対策箇所説明図

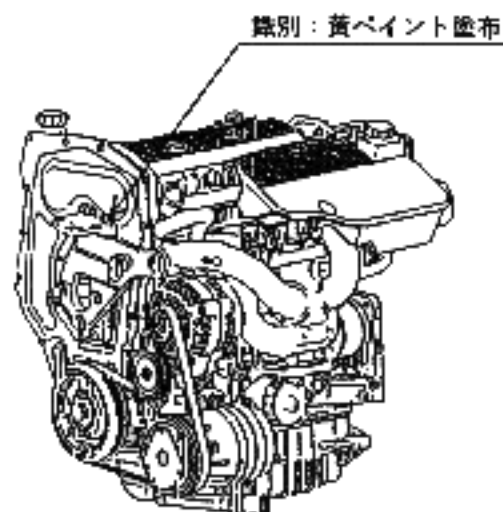
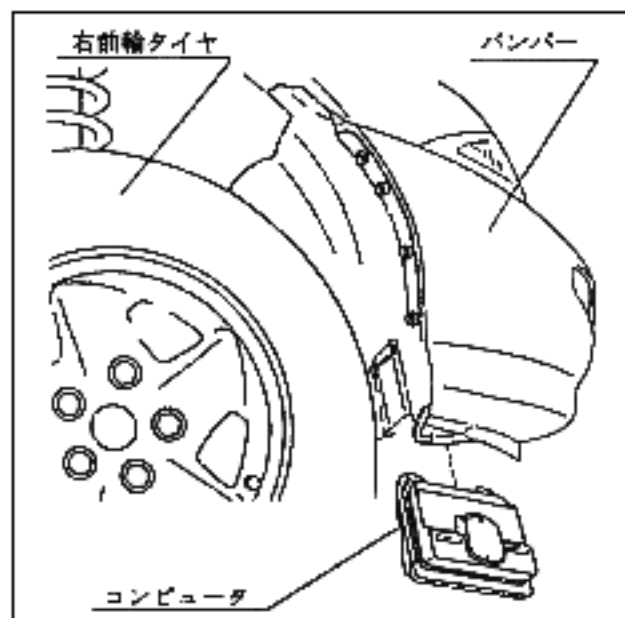
基準不適合発生箇所

原動機を制御するコンピュータのプログラムが不適切なため、低速走行時に減速のためアクセルペダルを離した場合、EGRバルブ（排出ガスを減少させるための排気ガス再循環装置）が誤作動して原動機の回転が不安定になり、最悪の場合、原動機が停止するおそれがある。

改善の内容

全車両、当該コンピュータプログラムを変更する。なお、対策車両には識別用としてエンジンマウント車両前側ボルト頭部に黄ペイントを塗布する。
